DYREKTYWA ZDATNOŚCI - AIRWORTHINESS DIRECTIVE

Nr SP-0001-2018-A

1. **Przedmiot** (wyrób/ model, wyposażenie, numery): Samoloty 3Xtrim 450 Ultra oraz 3Xtrim z zabudowanym systemem ratowniczym GRS Galaxy objęte ewidencją lub rejestrem cywilnych statków powietrznych, prowadzoną przez Prezesa Urzędu Lotnictwa Cywilnego lub rejestrem obcego państwa.

Schemat zabudowy systemu GRS na samolocie 3Xtrim 450 Ultra

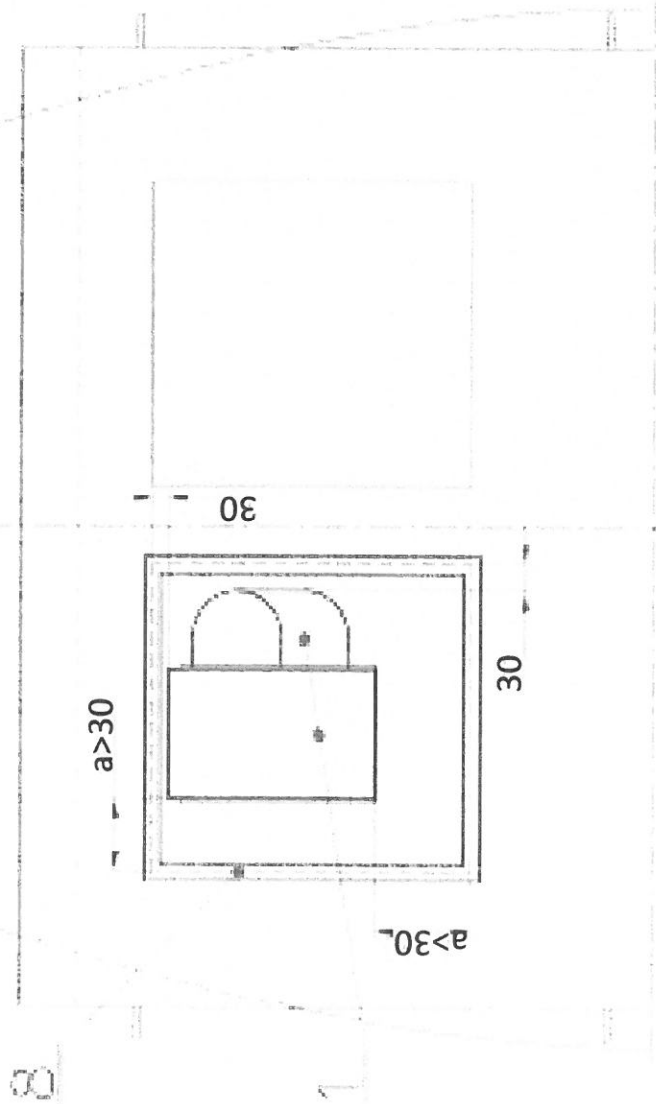
Podczas jednorazowego przeglądu systemu GRS Galaxy na samolocie poddać szczegółowej ocenie stan techniczny wszystkich jego elementów, a w tym stan techniczny uszczelki silikonowej górnej prawej szyby zakrywającej system na samolocie (zgodnie z załączonym schematem zabudowy systemu GRS – załącznik Nr 1 oraz z zaleceniem Producenta systemu GRS) i upewnić się, że możliwe jest bezpieczne pozostawienie systemu na samolocie w stwierdzonym stanie technicznym;

- b) W przypadku stwierdzenia niezgodności po stronie systemu GRS lub związanych z jego zabudową elementów na samolocie, np. przeszkód na drodze wylotu rakiety lub wyciąganego przez nią pokrowca z czaszą mogących bezpośrednio zagrażać życiu, należy wyłączyć system GRS z eksploatacji i postępować wg pkt. 5. pp. 2) niniejszej dyrektywy.
- c) W przypadku niestwierdzenia niezgodności i pozostawienia systemu na samolocie należy ostrzec wszystkich użytkowników, którym udostępniany jest samolot o zagrożeniu związanym z możliwością nieskutecznego działania systemu GRS Galaxy zabudowanego na samolocie nawet przy właściwym jego przygotowaniu do użycia.

- 2) W najbliższych pracach 100h/ 12 miesięcznych, lecz nie później niż do dnia **30.09.2018 r.** Właściciele/ Użytkownicy posiadanego egz. samolotu skontrolują poprawność zabudowy spadochronowych systemów ratowniczych z dokumentacją producenta samolotu i dołączonym schematem zabudowy systemu oraz zgodność zabudowy z wymaganiami producenta GRS Galaxy. Kontrola, o której jest mowa wyżej, powinna być przeprowadzona przez uprawnionego, zgodnie z wymaganiami firmy GRS Galaxy, mechanika. W przypadku stwierdzenia niezgodności zabudowy Właściciele/Użytkownicy wprowadzą w porozumieniu z zatwierdzonym podmiotem obsługowym samolotu i/lub z producentem systemu GRS Galaxy działania zapobiegawcze mające na celu przywrócenie poprawności zabudowy systemu na samolocie.
